MEMORIA ESPLICATIVA DELLE INTEGRAZIONI RELATIVE AL PROGETTO AGRO-FOTOVOLTAICO
“DAFNE” – ID 7510

Con l'intento di rendere più agevole la lettura della documentazione trasmessa, di seguito si riporta punto per punto la documentazione richiesta dal *Ministero della Cultura – Soprintendenza Speciale per il PNRR* - in relazione alla necessità di acquisire ulteriore documentazione con nota **MIC|MIC_SS-PNRR|01/09/2022|0002929-P| [34.43.01/8.61.1/2021]** riportando l'elaborato o gli elaborati di riferimento e gli stralci significativi degli elaborati allegati alla presente e trasmessi al fine di ottemperare alle richieste pervenute.

FOTO A

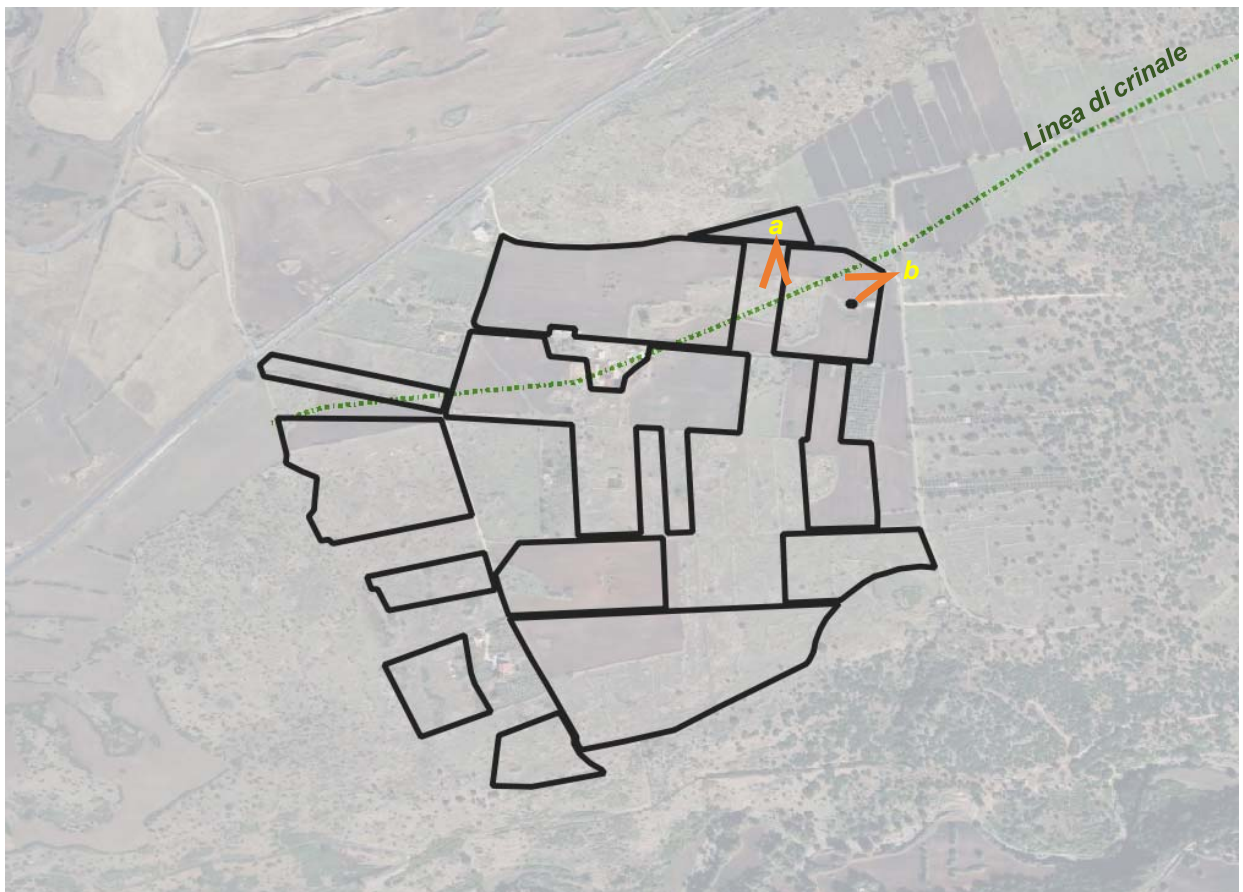
- 5) Elaborazione di ulteriori fotoinserti: fotosimulazioni prodotte da punti di vista notevoli individuati dal PTPR delle province di Siracusa e Catania, tra i quali: - la linea di crinale che attraversa anche l'area di progetto; - la fascia di rispetto dei 150mt ai sensi del D.Lgs.42/2004, art. 142 c. 1 lett. e) del corso d'acqua Torrente Risicone rispetto al quale alcune aree del progetto sono poste in aderenza, restituite con un inquadramento ad altezza d'uomo che consentano, attraverso un confronto ante e post operam, di cogliere i nuovi rapporti percettivi e l'inserimento della vegetazione prevista nell'ambito delle opere di mitigazione e compensazione;

- **la linea di crinale che attraversa anche l'area di progetto:** dai sopralluoghi effettuati sul sito, laddove il Piano Paesaggistico riporta la linea di crinale, non è stata riscontrata alcuna elevazione del terreno rispetto alle aree circostanti e pertanto non sono state rilevate aree di maggiore vulnerabilità percettiva rispetto alle restanti aree di impianto. Ciò è riscontrabile sia dagli scatti fotografici riportati di seguito sia dalle curve di livello.

L'unica elevazione presente sul nostro terreno è data dai cumuli di pietre disposti sul terreno riportati negli scatti fotografici successivi.
